**OFICIO N° 1166-2020-ANA-DCERH**

- Asunto : Opinión Favorable del Informe Técnico Sustentatorio "Modificación de Locación, Accesos, Profundidad y Líneas de Conducción de 40 Pozos de Desarrollo en el Ex lote VI", presentado por SAPET DEVELOPMENT PERU INC., SUCURSAL PERU
- Referencia : a) Oficio N° 248-2020-SENACE-PE/DEAR (05.08.2020)  
b) Oficio N° 228-2020-SENACE-PE/DEAR (17.07.2020)

**INFORME TÉCNICO N° 190-2020-ANA-DCERH**

- PARA** : **Abg. Eladio M. R. Núñez Peña**  
Director  
Dirección de Calidad y Evaluación de Recursos Hídricos
- ASUNTO** : Opinión Favorable al Informe Técnico Sustentatorio "Modificación de Locación, Accesos, Profundidad y Líneas de Conducción de 40 Pozos de Desarrollo en el Ex lote VI", presentado por SAPET DEVELOPMENT PERU INC., SUCURSAL PERU
- REFERENCIA** : a) Oficio N° 00248-2020-SENACE-PE/DEAR del 05.08.2020  
b) Oficio N° 00228-2020-SENACE-PE/DEAR del 17.07.2020
- FECHA** : San Isidro, 07 de agosto de 2020

**Figura 1.** Esquema de construcción de líneas de conducción en cruce de quebradas secas

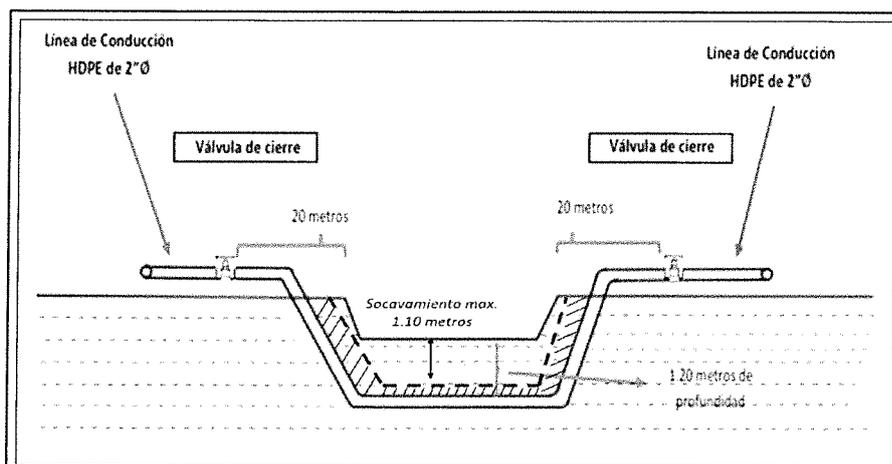
**En información complementaria** presentada mediante Oficio N° 228-2020-SENACE-DE/DEAR del 17.07.2020, mediante el cual presentan la delimitación del ancho mínimo de la faja marginal (ítem 3.9.1.6 "Hidrografía" sub ítem G "Ancho mínimo de la faja marginal") en base al inventario de fuentes de agua de las quebradas seca Monte, El Cementerio y Gavilanes que será intersectadas por las líneas de conducción propuestas. Señalan que para determinar la huella máxima se realizó lo siguiente: (1) Delimitación de los cauces mediante imagen satelital de alta resolución – servidor Bing mediante el software SAS Planet, (2) Segmentación del cauce natural en tramos y secciones correlativas y definición del eje longitudinal, (3) Identificación de la huella máxima (marca de agua dejada durante el período de creciente extraordinaria) en cada sección y en ambos márgenes. El ancho mínimo de la faja marginal consideró un ancho mínimo de 10 m en relación a la huella máxima. En el Anexo N° 3 del ITS, en el Mapa 25 se presenta la delimitación del ancho mínimo de la faja marginal.

Asimismo, se presenta el estudio de socavación de las quebradas secas bajo la condición de un evento de FEN (ítem 3.9.1.6 "Hidrografía" sub ítem H "Socavación del cauce de las quebradas secas bajo la condición de un evento FEN"), se tiene que la profundidad de socavación es de 1,10 m el cual superpuesto con la profundidad subterránea (1,2 m) a las que serán instaladas las líneas de conducción que cruzan dichas quebradas, se tiene que el socavamiento máximo en condiciones de un evento extraordinario con el FEN no llegaría a socavar las líneas de conducción enterradas, dejando una capa muy delgada de aproximadamente 10 cm de diferencia que correspondería al sustrato de recubrimiento de las líneas. En la siguiente figura se contempla el esquema de construcción para líneas de conducción que cruzan los cuerpos de agua.

**Figura 2. Diseño de la línea de conducción de 2” subterránea**

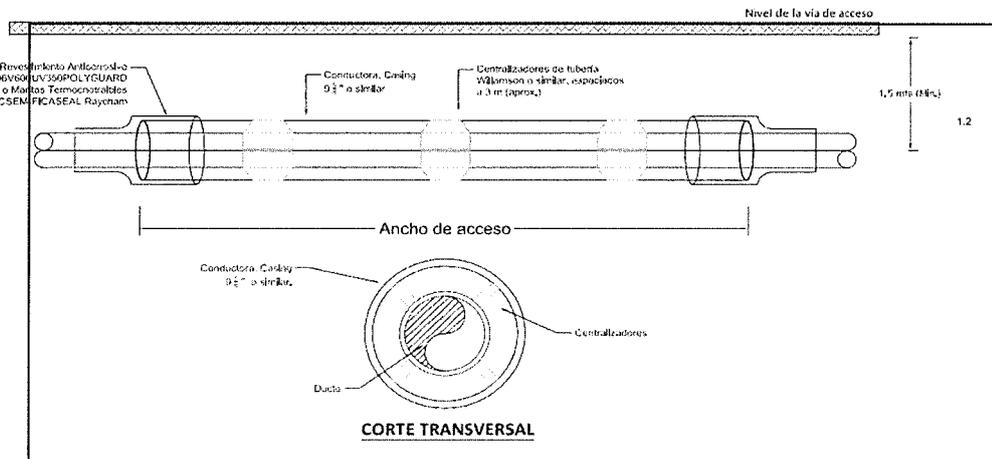
Asimismo, en el ITS, no obstante considerando que el valor de socavamiento se encuentra muy próximo a la profundidad de las líneas y que este a su vez corresponde a un cálculo aproximado, es importante mencionar que para la construcción de las líneas de conducción en dichos cruces se prevé que el tramo de la tubería correspondiente a la franja de ancho de cada quebrada intervenida esté separado en ambos extremos del resto de la tubería mediante válvulas de compuertas con el propósito de cerrar cualquier posibilidad de derrame y/o ruptura a causa de algún evento fortuito y/o activación hidrológica de dichas quebradas.

**Figura 3. Segmento de los cauces**

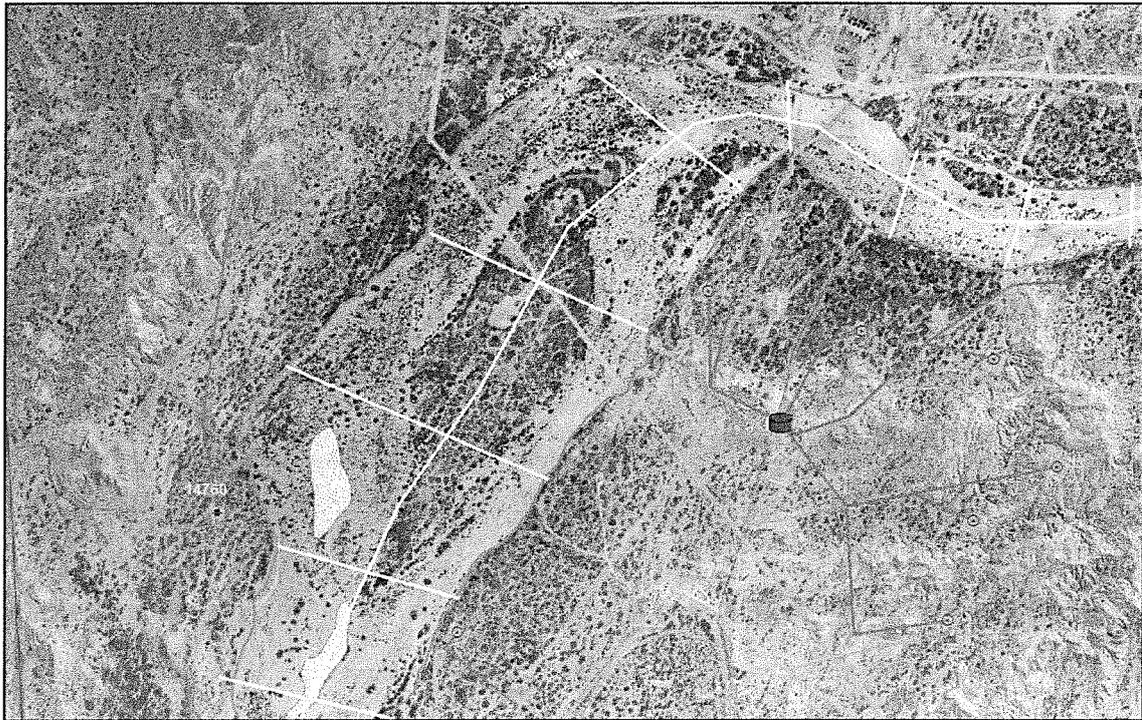
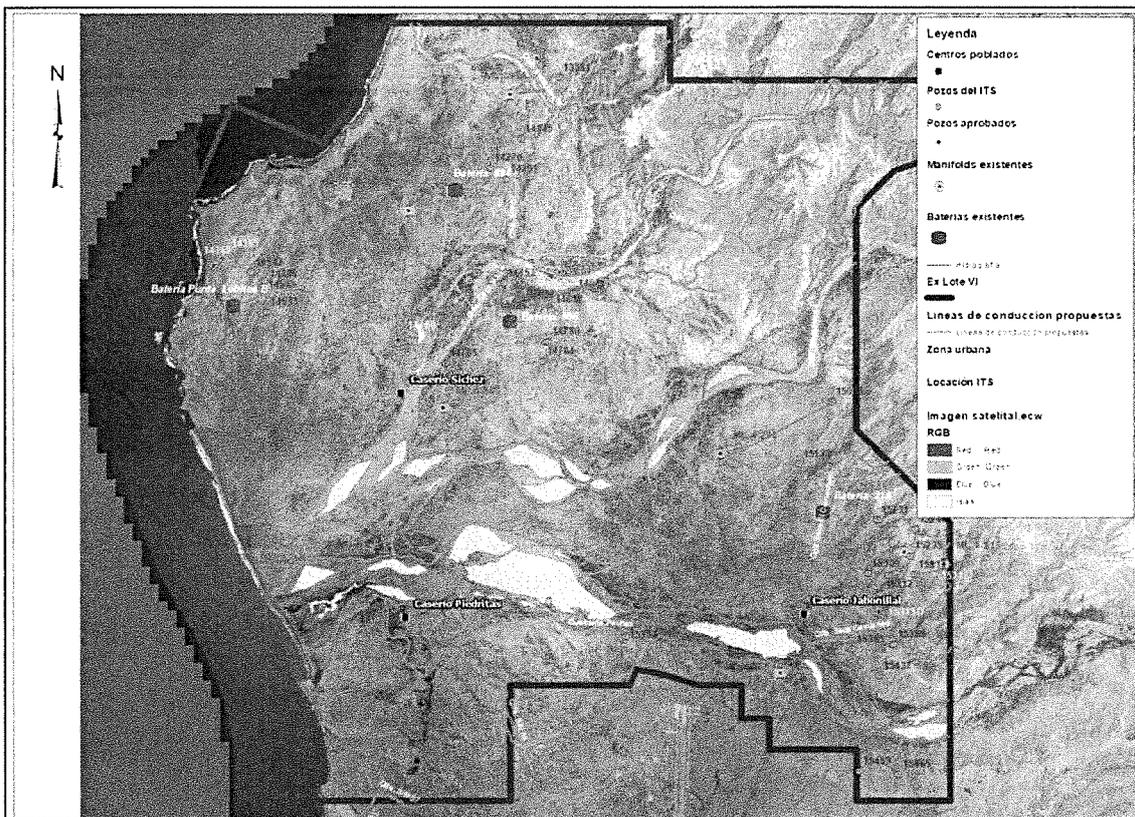
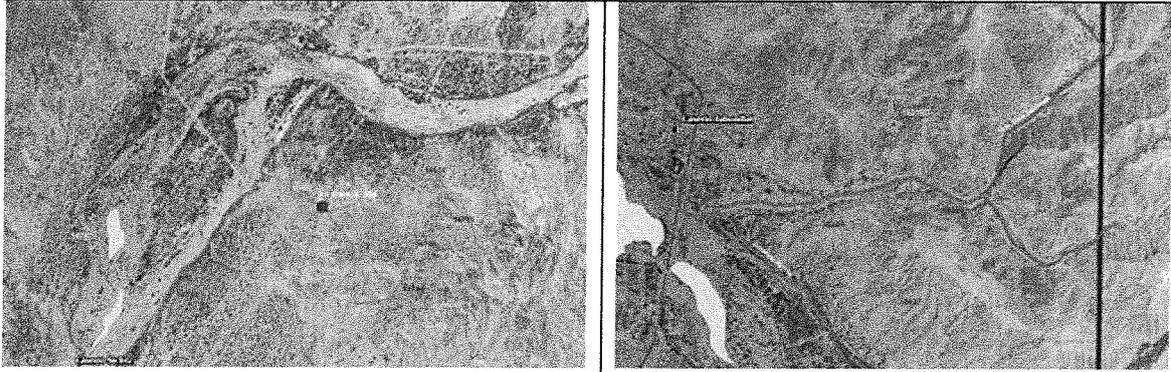
Así también, como **información complementaria** presentada con Oficio N° 228-2020-SENACE-PE/DEAR de fecha 17.07.2020, se presentó la determinación del límite superior del cauce de las quebradas en base a la huella máxima en ambas márgenes, así como se presentó la delimitación del ancho mínimo de la faja marginal tomando en cuenta los criterios establecidos en el Reglamento para la delimitación y mantenimiento de fajas marginales (R.J. N° 332-2016-ANA), asumiendo los tramos de ríos con baja pendiente (menores a 1%) y riberas desprotegidas, donde el ancho mínimo sería de 10 m. En el Anexo N° 03 del ITS, Mapa 25 se presenta la delimitación de la faja marginal para los cuerpos de agua presentes en el Ex Lote VI.

**Figura 6.** Ubicación de Cuencas Hidrográficas, secciones, componentes del ITS y perfiles hidrogeológicos

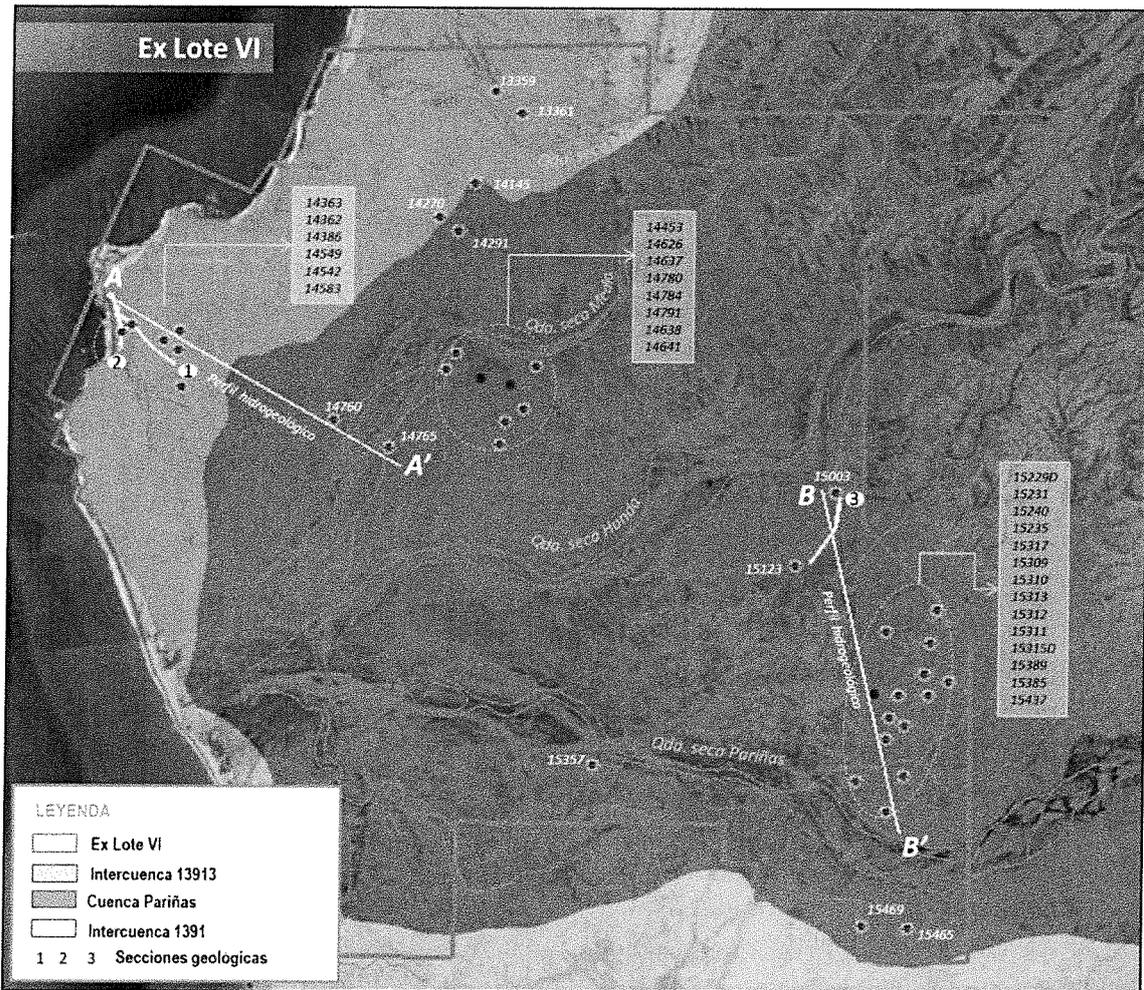
Asimismo, de la **información complementaria** presentada con Oficio N° 228-2020-SENACE-PE/DEAR del 17.07.2020, se presenta la relación de las profundidades de las

unidades hidrogeológicas con las profundidades de los pozos a modificar, en el cual se señala que se ha realizado una correlación de ubicación y profundidad de unidades hidrogeológicas respecto a la profundidad de perforación de los 37 pozos a modificar mediante el presente ITS (Tabla N° 65 del ITS), para ello se ha evaluado la ubicación hidrológica, geológica e hidrogeológica (Figura OBS.7 y Figura N° 20 del ITS) de cada uno de los pozos propuestos, así como sus características litológicas y de permeabilidad interpretadas de tres (03) secciones geológicas generadas con datos litológicos de perforaciones anteriores, las cuales se sitúan al extremo nor-oeste y sur-este del lote VI, y tres fichas litológicas de perforación correspondientes a los Pozos 14362D, 14363D y 15007D (Anexo N° 19 del ITS); teniéndose que de dicha información ha permitido estimar la profundidad y espesor de los estratos permeables y semipermeables que afloran en el área del Lote VI, y su vez realizar dos perfiles hidrogeológicos (A-A' y B-B') a fin de representar conformación de la unidad hidrogeológica regional "Acuitardo Sedimentario" identificada a escala regional por el INGEMMET, la misma que se extiende en casi todo el área de estudio, teniéndose que las características principales de la unidad hidrogeológica "Acuitardo Sedimentario – Pe-m" situada en el área del lote VI, es su baja transmisividad y permeabilidad media a baja que presentan las unidades geológicas aflorantes (desde superficie) que la conforman, tales como: Formación Talara y Verdún principalmente, que presentan a su vez espesores desde 49 a 579 metros de potencia, que superpuestas con las nuevas profundidades (entre 1 610 y 1 676 m de profundidad) propuestas a perforar en 37 de 40 pozos del presente ITS, no se verían afectadas, toda vez que los horizontes y/o formaciones objetivos a alcanzar en las perforaciones se encuentran por debajo de los 1 610 metros de profundidad.
